Tilleggsinformasjon 14.04.23 – Ny gjenvinningsstasjon

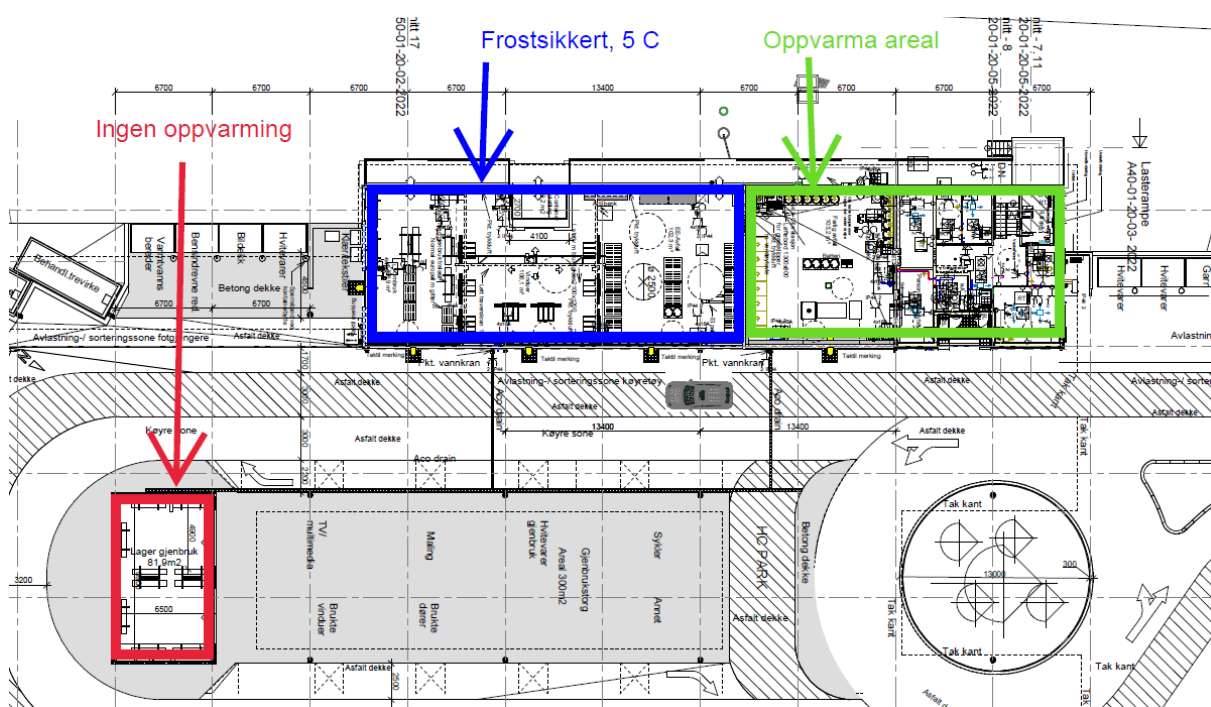
I svar på spørsmål 31.03.23 blir det oppgitt at Gjenbruksareal skal holde minimum 5°C og være frostsikkert. Slik vi forstår tegninger og funksjonsbeskrivelse skal gjenbruksarealet ikke ha vegger helt opp til tak, og heller ikke ha eget tak. Dvs at dette arealet blir åpent, og å holde et temperaturkrav her blir vanskelig. Har vi forstått oppbygging av gjenbruksareal riktig, og stemmer det at dette arealet skal ha et minimumskrav til temperatur?

Gjenbrukslager skal ikke være ha noe oppvarming. Ombruk, vinduer og EE-avfall skal holde 5°C. Farlig avfall og kontordel skal være oppvarmet som beskrevet i funksjonsbeskrivelse.
